# Zonnepark Wouw

second opinion advies  
landschappelijke en  
aardkundige waarden

1 FEBRUARI 2023

ZICHTLIJN

Fig.6 positie van plangebied en aardkundig waardevol gebied; bron: Laagland

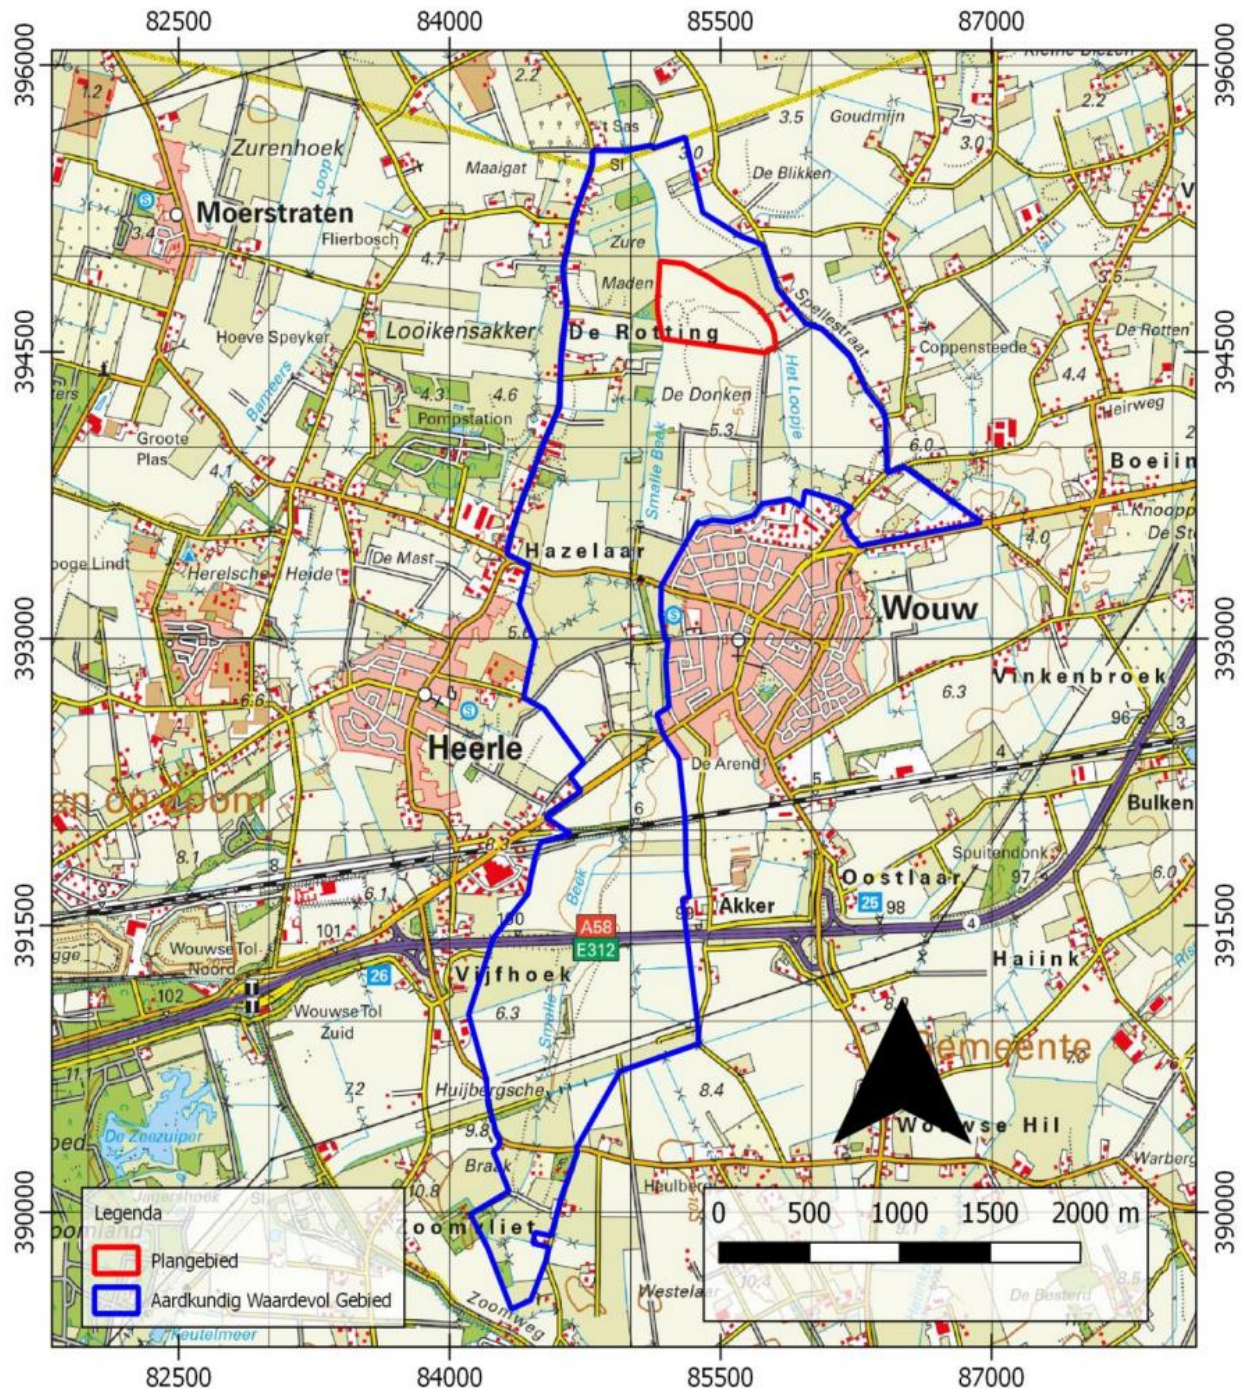
De conclusie van het rapport van Laagland is kort samengevat door middel van een citaat uit haar eigen rapport: “Gedurende de levensduur van 25 jaar vinden in het plangebied geen activiteiten plaats, die een eventuele verstoring van aardkundige waarden, cultuurhistorische waarden of archeologische waarden kunnen veroorzaken.”<sup>3</sup> Zij definieert in haar rapport<sup>4</sup> de aardkundige waarden als volgt: “Aardkundig waardevolle gebieden zijn bijzondere gebieden voor wetenschap, onderwijs, ecologie cultuurlandschap, recreatie en toerisme. Maar ook kunnen gebieden en elementen waardevol zijn omdat ze bijdragen aan de leefkwaliteit en de landschappelijke karakteristiek van een gemeente.”

In de gehanteerde definitie wordt een verwijzing gemaakt naar de ‘recreatie en toerisme’ en naar ‘leefkwaliteit’. Daarmee wordt dus ook een verwijzing gemaakt naar de visueel-ruimtelijke kant van de aardkundige waarde. Als de conclusie en de definitie in elkaar geschoven worden dan kan dit worden opgevat als dat gedurende 25 jaar er geen activiteiten plaatsvinden die de recreatieve en toeristische waarde en de leefkwaliteit voor burgers verstoren. Zo is het waarschijnlijk niet bedoeld, maar dat zou de lezer wel kunnen concluderen. Mogelijk dat Laagland in haar conclusie zich alleen had moeten richten op de ondergrond. Dat er ondergronds weinig veranderd wordt wel gedeeld maar wat het bovengronds doet voor de mensen wordt hiermee niet goed verwoord. Immers de omvorming van landbouwgebied naar een zonnepark met bouwwerken van ca. 15,9 hectare<sup>5</sup> heeft een enorme impact op de belevingswaarden hoe mensen het gebied gaan ervaren.

In het vonnis van de rechtbank<sup>6</sup> staat “Gedurende de levensduur van 25 jaar vinden in het plangebied geen activiteiten plaats, die een eventuele verstoring van aardkundige waarden, cultuurhistorische waarden of archeologische waarden kunnen veroorzaken.” De rechtbank heeft dit waarschijnlijk gebaseerd op onder andere de conclusie uit het Laagland-rapport. Omdat ik de conclusies uit het rapport betwist kan het oordeel van de rechtbank ook betwist worden.

Fig.11 Advies inrichting gericht op het versterken van de aardkundige waarden; bron: RAAP

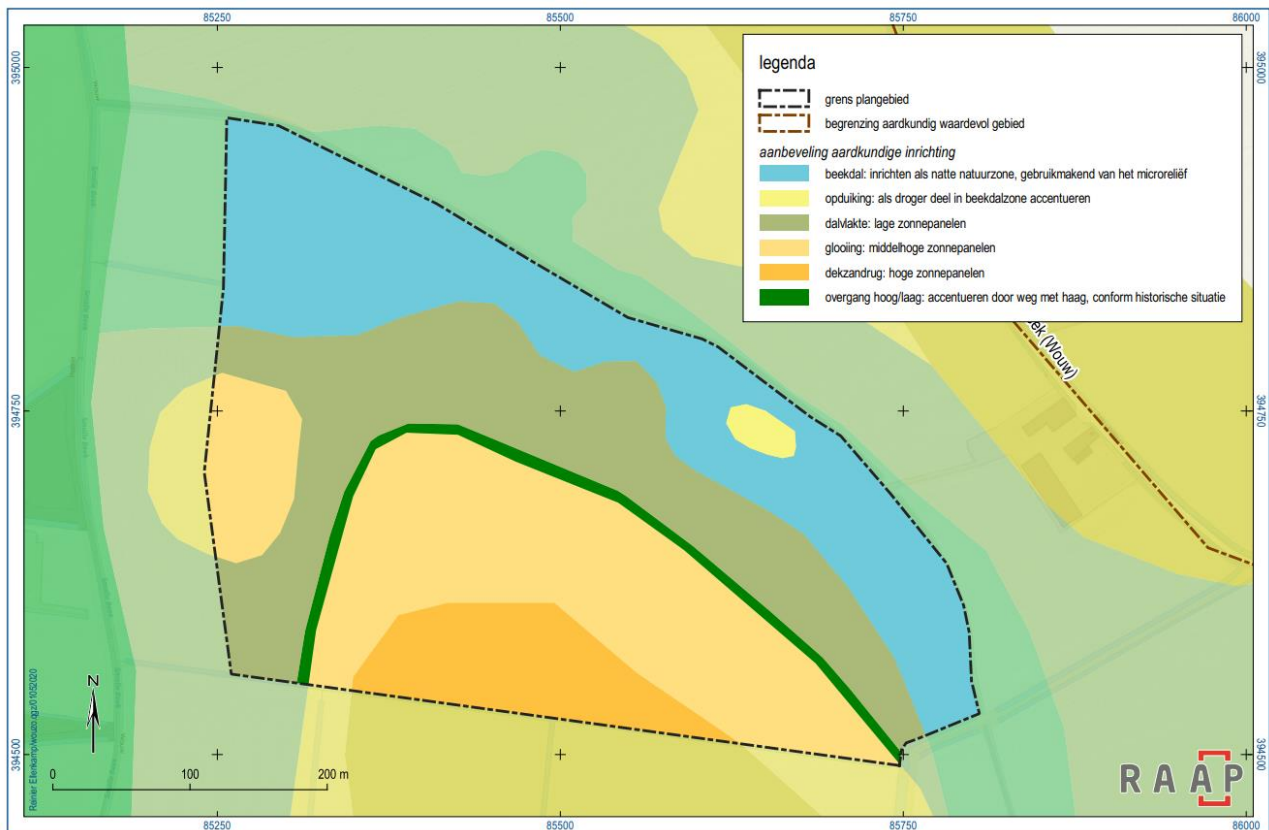
RAAP adviseert drie verbetervoorstellen.

1. In haar eerste punt adviseert ze over de breedte van de groenstrook en het ontwikkelen van een natuurvriendelijke strook. De breedte van de inrichting van de natte natuurzone is goed gevonden, maar dit is niet overgenomen in het plan van Kronos. Het definitieve plan is inderdaad een verbetering ten opzichte van het oorspronkelijke plan maar het blijft nog steeds een forse verandering van circa 15,9<sup>15</sup>ha bouwwerken die boven het natuurlijk landoppervlak uitstijgen. De nieuwe percelering van deze vlakken sluit niet aan bij de cultuurhistorische lijnen. Er is weliswaar een iets grotere strook langs de beek Het Loopje opengehouden. Maar landschappelijk gezien is het twijfelachtig om langs een beek bouwwerken te plaatsen. Gelet op de schaal van het landschap voelt dit niet goed aan. Gebruikelijk in bijvoorbeeld natuurontwikkelingsprojecten is om naast de beek juist geen bouwwerken te plaatsen en deze zo ver mogelijk van de waterloop af te plaatsen. Ook het verbeterde plan zal ruimtelijk-visueel een verslechtering zijn ten opzichte van de huidige situatie. Nu zijn, zeker na de oogst, de glooiingen in het landschap goed te zien.

2. In haar tweede verbetervoorstel wordt voorgesteld om een haag te gebruiken om een overgang van hoog naar laag te accentueren. Deze haag moet afgebogen worden ten opzichte van de oorspronkelijke inrichting. Dit is overgenomen.

Mijn conclusie is dat advies 1 gedeeltelijk is overgenomen. De rand naast de beek Het Loopje is iets breder geworden, maar nog steeds staan er op vrij korte afstand bouwwerken naast de beek.

Advies 2, dat een detail is, is ook overgenomen.

Fig.12 Advies optisch versterkt reliëf; bron: RAAP

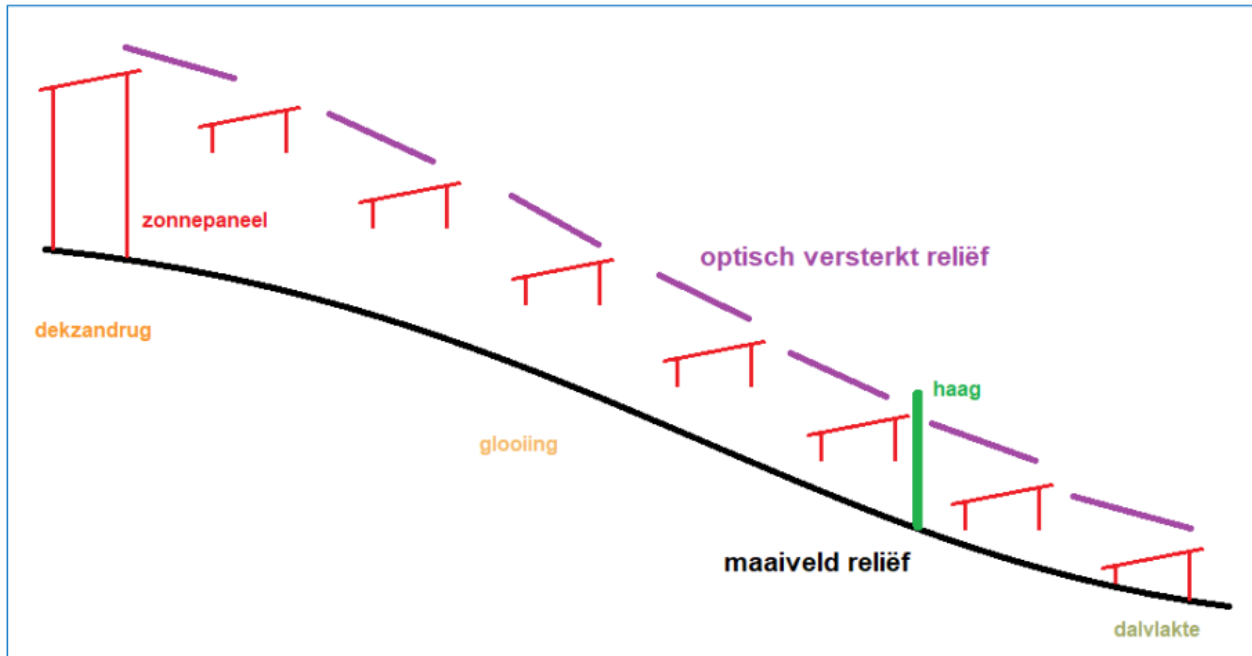
3. In haar derde verbetervoorstel wordt gespeeld met de hoogte van de panelen. Des te dichter deze bij de beek staan, des te lager de panelen geplaatst moeten worden. Dit kan in theorie mogelijk voor de wandelaar die in het park loopt extra betekenis krijgen, mits de wandelaar de panelen ook kan zien. Hij kan mogelijk beter snappen hoe het geomorfologisch reliëf is opgebouwd. Maar met name vanuit de omgeving bezien kan dit nogal rommeling overkomen. Verder is het maar de vraag

of je de subtiele hoogteverschillen van de glooiing met panelen in het landschap wil versterken. Zonnepanelen in het landschap worden immers door bijna niemand mooi gevonden. Ik denk dat panelen die al op een hellingshoek ten opzichte van het aardoppervlak staan en die dan ook nog eens in hoogte verschoven worden van elkaar een zeer onrustig beeld opleveren. Het levert waarschijnlijk een lastig lijnenspel op voor het menselijk oog. Ik vermoed dat dit eerder rommelig overkomt in de praktijk. Ik denk niet dat dit 'optisch versterkt reliëf' bijdraagt aan de visueel-ruimtelijke kwaliteit.

Advies 3 is niet overgenomen.

Fig.13 noordelijk deel/ Park II; bron: Onderbouwing II

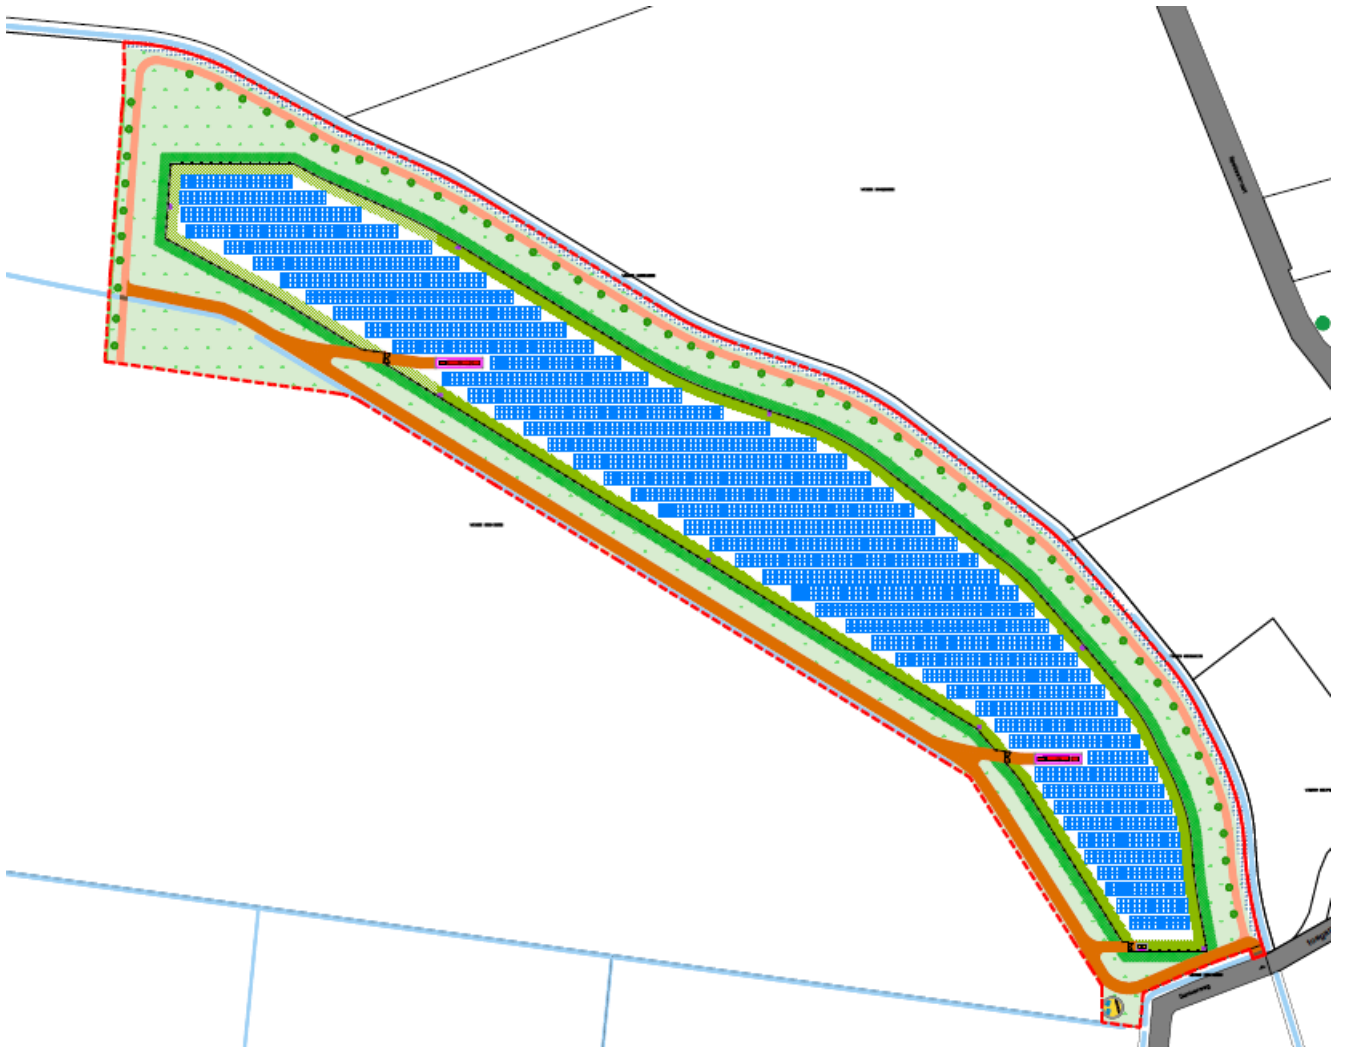
Het plan is opgedeeld in twee aanvragen. En bij beide aanvragen is, zo het oog te zien exact dezelfde onderbouwing bijgevoegd, waarin alle onderzoeken in geïntegreerd zijn. Alleen afbeelding 18 is verschillend. In Onderbouwing I wordt het ontwerp van het zuidelijke deel aangegeven en in Onderbouwing II wordt het ontwerp van het noordelijk zonnepark aangegeven. Maar de tekst en de bijlagen zijn gelijk. De relevante onderwerpen die betrekking hebben op de landschappelijke waarden of de landschappelijke inpassing zal ik hieronder uiteenzetten.

“De komst van een zonnepark kan de kwaliteiten van de beoogde locatie verder uitdiepen en versterken.”<sup>16</sup> De kwaliteiten van deze locatie zitten primair in de aardkundige waarden en die worden met het plan eerder aangetast dan versterkt. Immers nu zijn de glooiingen heel goed zichtbaar en met de komst van het zonnepark worden die visueel tenietgedaan.

“De weidsheid en openheid van het noordelijk deel van het buitengebied sluit goed aan bij het karakter van een zonnepark,...”<sup>17</sup> Een zonnepark met panelen die tot 2 meter hoog zijn tasten de lange zichtlijnen en weidsheid van het landschap aan en daarom is het gestelde discutabel.

**a. Noordelijke veld/ Park II ligt sowieso te dicht tegen Het Loopje**

In het oorspronkelijke plan was hele de kavel volgepland met panelen, maar in de uiteindelijke aanvraag splitst aanvrager deze op in twee afzonderlijke delen. Het noordelijke veld ligt te dicht tegen het Loopje en dat zou mijns inziens sowieso onwenselijk zijn.

**b. Alleen het zuidelijke veld/ Park I blijft gekunsteld**

Het zuidelijke veld heeft nu geen mogelijkheid om een heel rondje te lopen. Dat is er bij de opsplitsing afgehaald. En de vorm van dit veld ('park I') is een gebiedsvreemde vorm en doet mijns inziens niets met de rest van het landschap. In de motivatie van de landschappelijke inpassing wordt min of meer geschreven dat de landschappelijke inpassing een cultuurhistorische meerwaarde oplevert. Ik betwijfel dat. Door het opsplitsen van de kavel wordt mijn twijfel nog groter. Het blijft een gekunstelde vorm die weinig tot niets doet met de andere gewenste structuren in het landschap.

Als alleen 'park I' wordt gerealiseerd, waar zit dan de aardkundige versterking? Die zou kunnen zitten in het deel tussen het nieuwe pad en Het Loopje, maar dat blijft dan nog steeds landbouw in de huidige aanvraag.

**Fig.15 bredere kijk van Thus op plangebied; bron: Onderbouwing I**

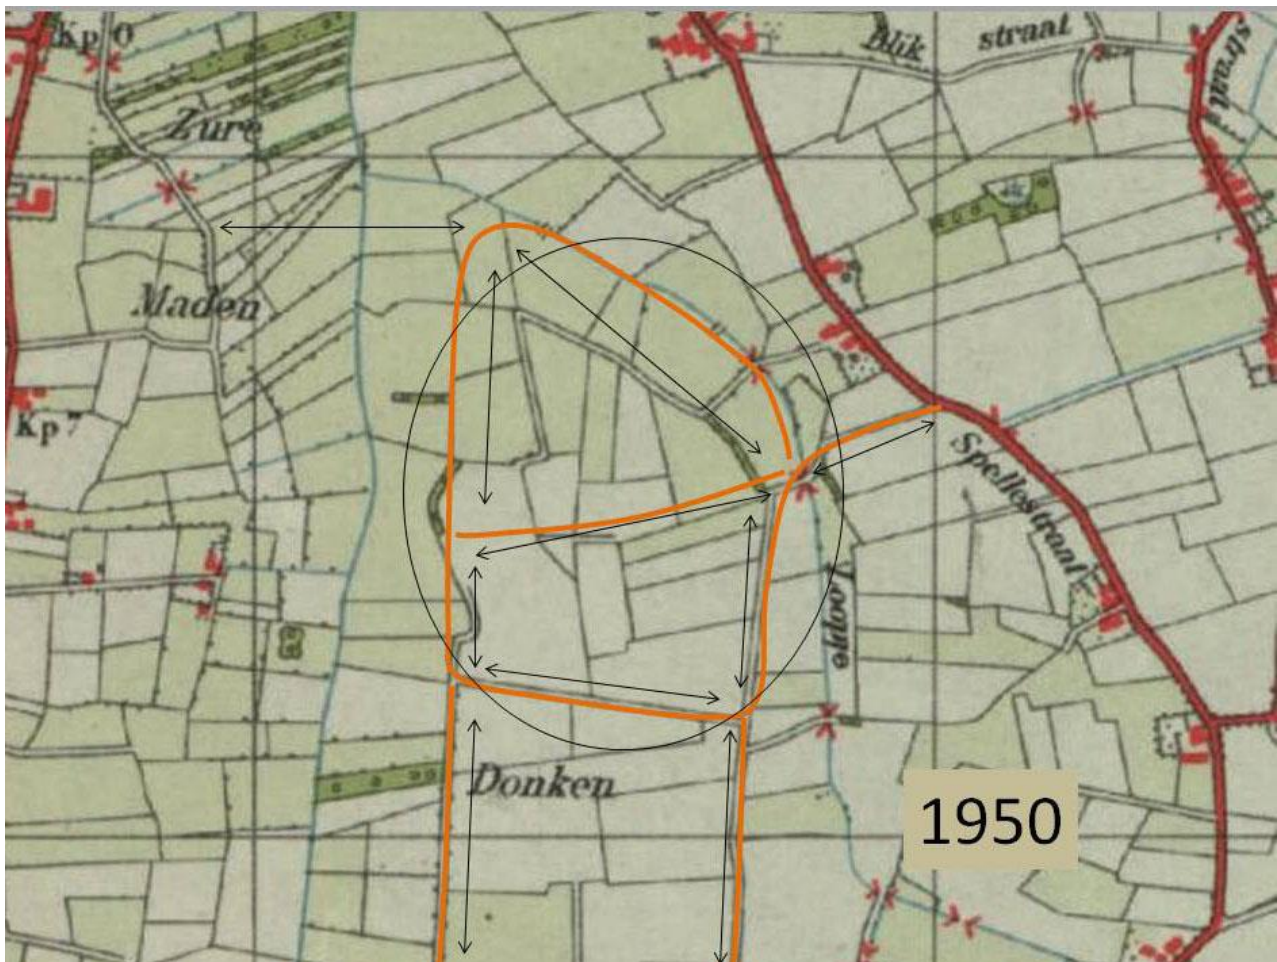
Dit vormt een interessant onderdeel uit de analyse van Thus. Als de routestructuren in deze schets worden uitgewerkt en waarbij maat en schaal en vormentaal van die situatie als uitgangspunt zouden worden genomen, dan zouden de aardkundige waarden versterkt kunnen worden. Als het gebied dus breder onderzocht zou worden en worden voorzien van meer context en we het hele landschap zouden herontwerpen dan komt de vraag vanzelf naar boven welke functie op welke plek het beste past. Ook de verkaveling zoals op bovenstaand plaatje, waarbij zowat iedere kavel 4 rechte zijden heeft, is dan een goed uitgangspunt. Ook een andere inrichting zou bespreekbaar zijn, maar dan wel bezien in de context.

**Fig.11 Advies inrichting gericht op het versterken van de aardkundige waarden; bron: RAAP**

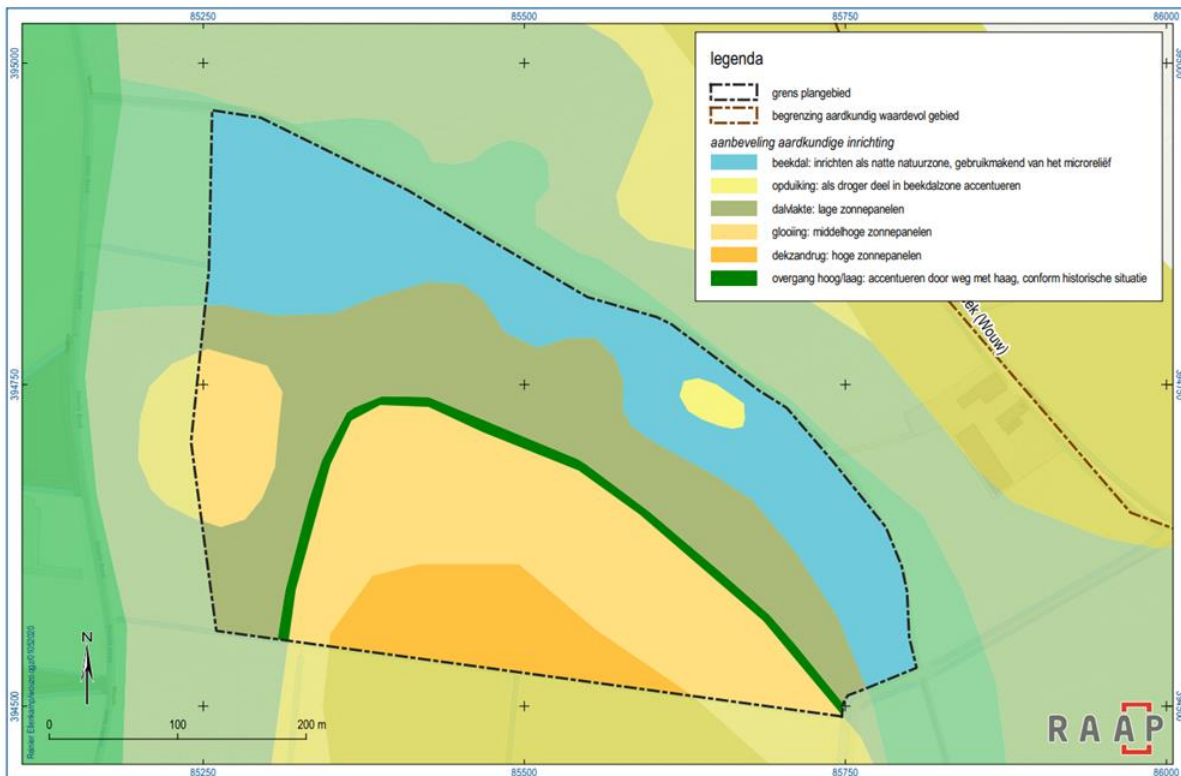
Wat RAAP met haar advies voorstelt om het beekdal fors te versterken is goed (zie figuur onder en dan kijken naar blauwe kleur). Echter, zo is het ontwerp niet uitgewerkt. Als er een hele brede zone naast de beek Het Loopje wordt ingericht om zo de aardkundige waarde beleefbaar te maken dan is het plan op dat onderdeel mogelijk nog wel te overwegen. Vraag blijft dan nog wel staan waar de panelen dan het beste geplaatst kunnen worden. Zie ook conclusie 6.
